## 改善箇所説明図

### 改善の内容

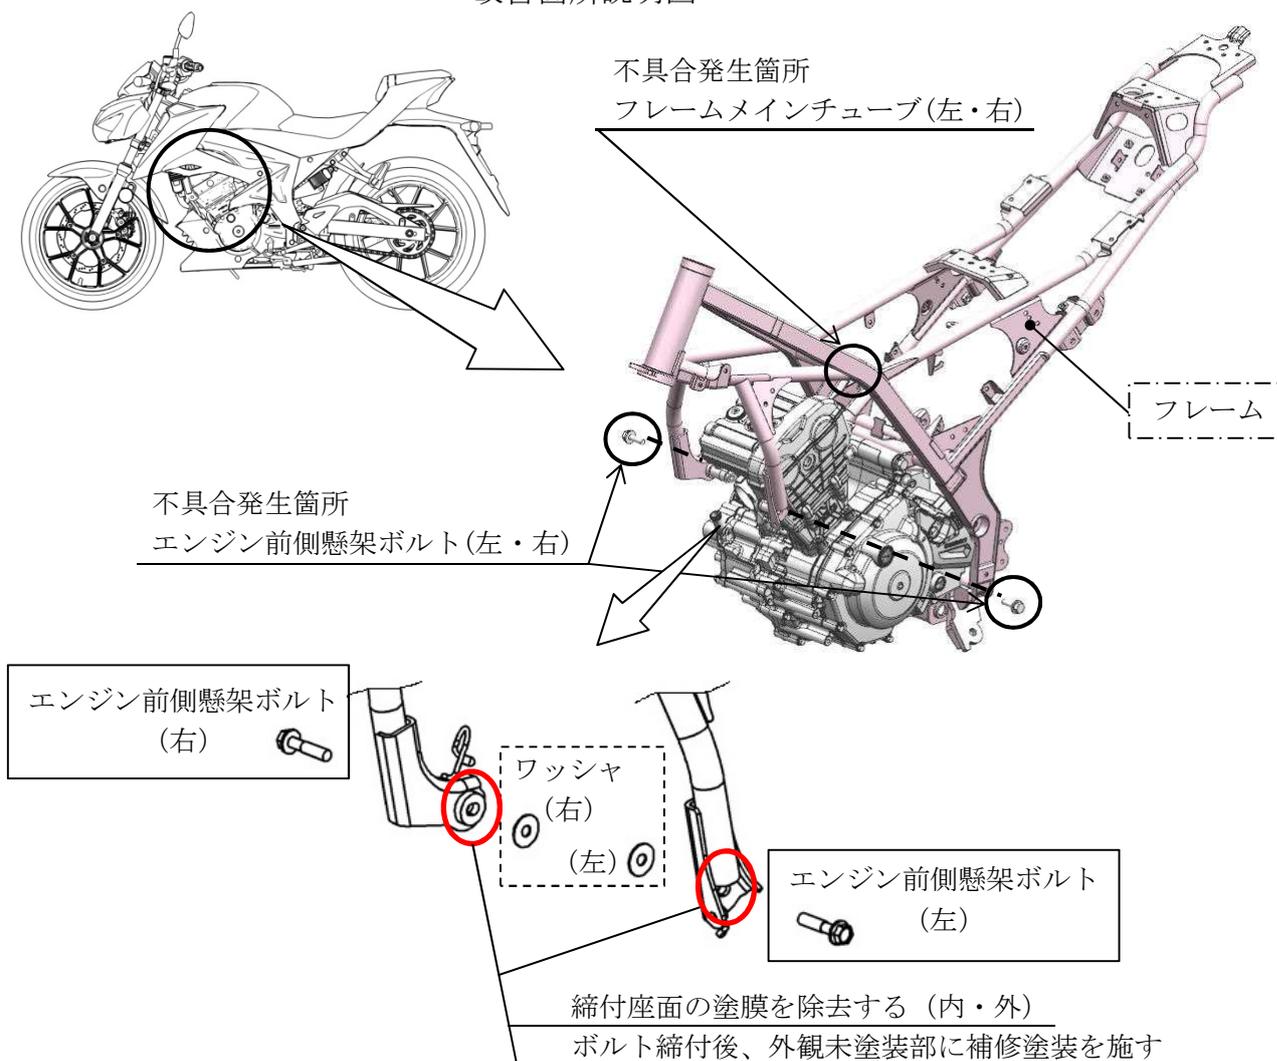
フレームの塗装指示及びエンジン前側懸架ボルトの締付トルク設定が不適切なため、エンジンから発生する熱や振動等により塗膜が摩滅し、エンジン前側懸架ボルトの軸力が低下することがある。そのため、そのまま使用を続けると当該ボルトが折損し、最悪の場合、フレームが折損して走行安定性を損なうおそれがある。

全車両、以下の改善対策を実施する。

- ① エンジン前側懸架ボルトの締付トルクを点検し、指定したトルク未満の車両については、フレームに亀裂が発生しているおそれがあるためフレームを交換する。指定したトルク以上の車両については、フレームのエンジン前側懸架部 (左・右) の締付座面 (内・外) の塗膜を除去する。  
上記いずれの場合においても、以下の②③を実施する。
- ② フレームのエンジン前側懸架部とエンジンの間 (左・右) に、ワッシャを追加し、新品のエンジン前側懸架ボルトを、新たに設定したトルクにて締付けを行う。
- ③ フレームのエンジン前側懸架部 (左・右) における外観未塗装部に補修塗装を施す。
